第8回 富山駅周辺整備事業推進協議会
富山駅駅前広場・交通広場の計画検討

平成23年6月7日

富 山 市

■南口交通広場の検討案（バス・タクシーのレイアウト）

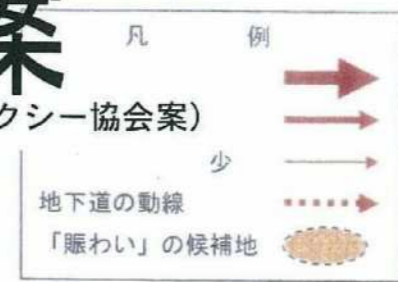
【第4回協議会提示案に対する事業者の意見】
 ①タクシーとバスと交錯 ②バス乗車バス数の不足 ③バス降車バス数の不足
 ④タクシープール台数の不足 ⑤車路幅の確保

第4回協議会提示案（バス・タクシー集約案）	修正案
レイアウト		
交通事業者からの指摘事項	<p>①タクシーとバスの交錯</p> <p>②バス乗車バス数の不足</p> <p>③バス降車バス数の不足</p> <p>④タクシープール台数の不足</p> <p>⑤車路幅の確保</p>	<p>①ロータリー形状を見直し</p> <p>②コミバス専用を路線バス兼用に変更</p> <p>③1台増加</p> <p>④5台増加</p> <p>⑤車路の明確化</p>
交通事業者からの意見と対応	<p>①タクシーとバスの交錯 ◆バス運転手が、タクシーの乗車バスから出るタクシー車両を視認することが難しい。</p> <p>②バス乗車バス数の不足 ◆乗車バス数が不足する。</p> <p>③バス降車バス数の不足 ◆多くのバスが県庁線から駅前広場へ進入するため降車車両が集中し、バス数が不足する。</p> <p>④タクシープールの不足 ◆降雪時や新幹線到着直後など需要が集中した場合に、プール台数の不足が懸念される。</p> <p>⑤車路幅の確保 ◆車路幅を確保することは安全対策上、有効であると考える。</p>	<p>◇ロータリー形状を見直すことにより、視認性を確保する。</p> <p>◇コミバス専用バスを路線バスと兼用させることにより、乗車バス機能の容量を向上する。</p> <p>◇現状のCiC前の降車バスにおいて同時到着する台数が、3～4台以上となる時が、約20回/日（全体の8%）あることから、3台同時到着には対応できるようにする。 ⇒現況のCiC前降車バスの利用状況については、参考資料参照</p> <p>◇西口広場から南口広場へアクセスする際に、仮に全ての信号交差点で停止する場合を想定しても機能する台数を確保する。 ⇒参考資料参照</p> <p>◇車路と停車部を、路面表示により明確化（車路幅：6.5m）</p>
環境空間への干渉	<p>・環境空間には大きく影響しない</p>	<p>・同左</p>

環境空間の確保を条件としつつ、交通処理機能を向上
 今後、修正案を基本として、基本設計等を検討

西口タクシー乗り場一本化の提案

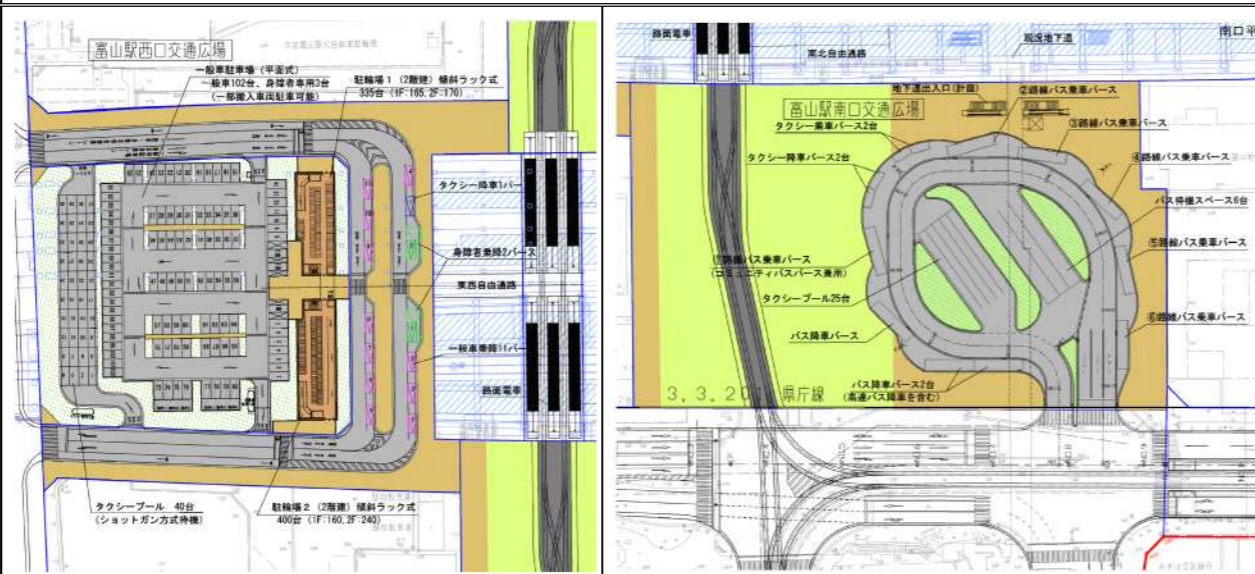
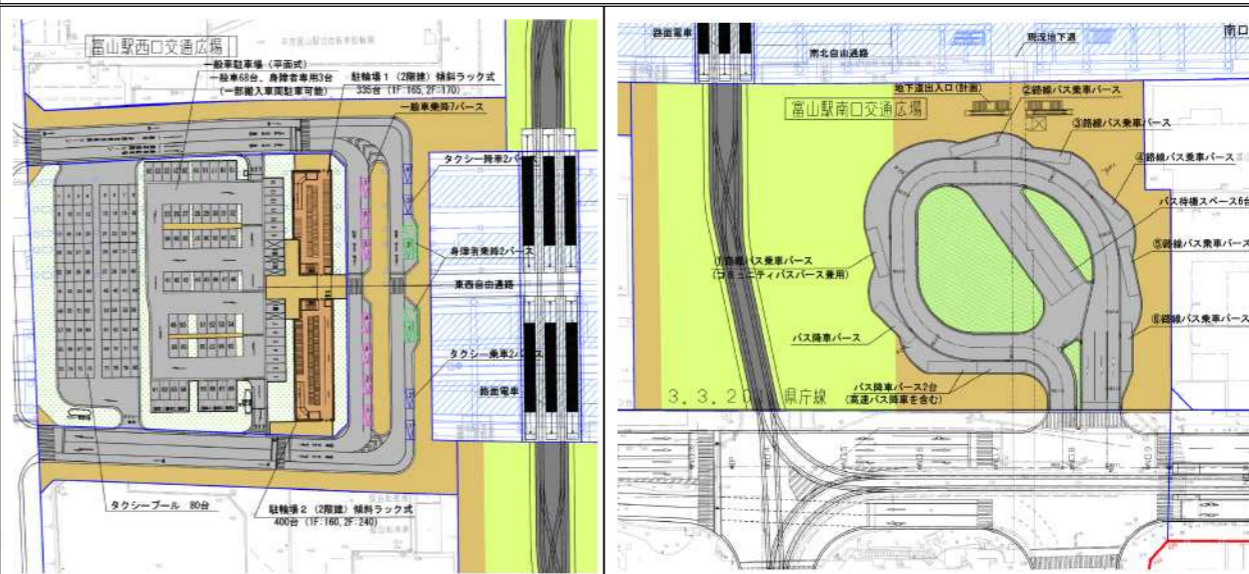
★ 高架下タクシープールのメリット

- ① 夏の日照り、冬の降雪をしのげるため、アイドリングストップが可能。（環境負担の低減）
- ② 南・北口広場にタクシーが待機しないため、すっきりと開放的な駅景観の確保。

タクシー待機場
出来れば80台程度の車両をお願いしたい。

タクシー乗降所
西口に一本化（北・南広場）に乗り入れしない。

★ 西口タクシー乗り場一本化のメリット

- ① バスと混在による動線の交差が無いから、タクシー・バスともに安全が確保される。
- ② 南口広場出口の混雑（原案では広場から出るのに何度も信号を待つ事が予想される）の緩和。⇒バスの定時運行、タクシー代軽減・時間の短縮に寄与。
- ③ ショットガン（西口待機場から南口広場への移動⇒システム管理人での管理が必要）経費の軽減。（経費は誰が負担するのか？）ショットガン移動での渋滞回避。
- ④ 乗り場が一箇所で明快。
- ⑤ 南北・東西どちらにも出やすい。
- ⑥ 乗り場が高架下で、天候の影響を受けない。
- ⑦ 鉄道・LRTとタクシーがコンパクトにつながる交通アクセス。
- ⑧ 乗り場空間が確保できるため、多様な車種の配車が可能。
- ⑨ 現在の交通広場から大きなデザイン変更がない。

この案では、バス・タクシー・歩行者が混雑し、安全性・スムーズな運行が確保されない
